改善箇所説明図

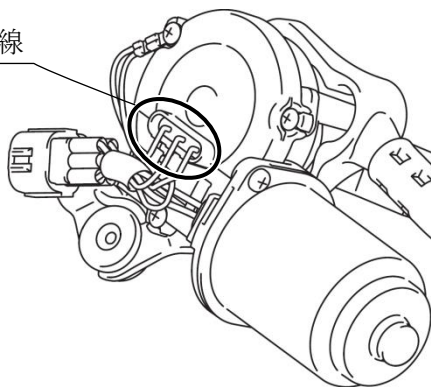
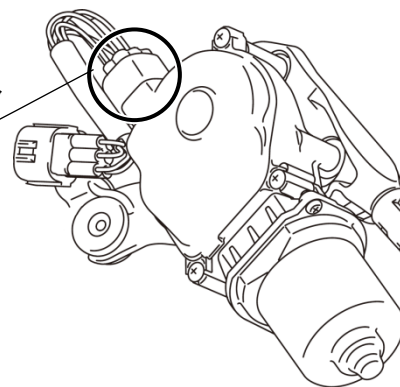
フロントワイパーにおいて、モーターの防水構造が不適切なため、外部からの水がモーター内部に浸入し、モーター内部の部品が腐食することがある。そのため、そのまま使用を続けると腐食が進行し、最悪の場合、ワイパーが作動しなくなるおそれがある。

【モーター改善前】

リード線

【モーター改善後】

防水コネクタ

全車両、ワイパーモーターを対策品と交換する。

識別：ID プレートに黄緑色のシールを貼付する。
